ГОСТ 20128—74

ШТЫРИ ОТКИДНЫЕ ДЛЯ МОДЕЛЬНЫХ ПЛИТ
Конструкция и размеры

Изменение № 1 ГОСТ 20128—74 Штыри откидные для модельных плит. Конструкция и размеры

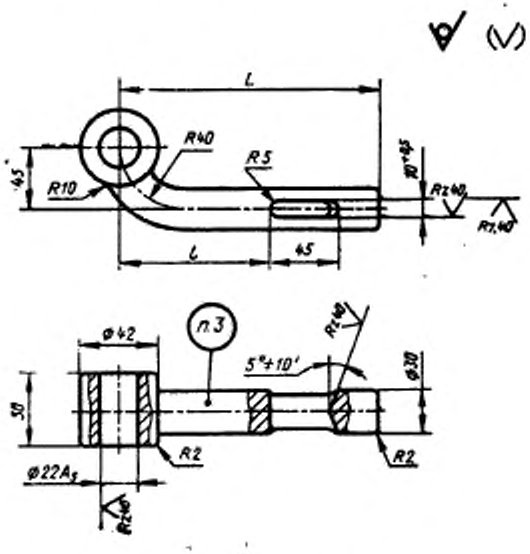
Пункт 1. Чертеж. Заменить обозначение: A_3 на H12;

вид спереди. Заменить размер: $10^{+0,5}$ на $12^{+0,5}$
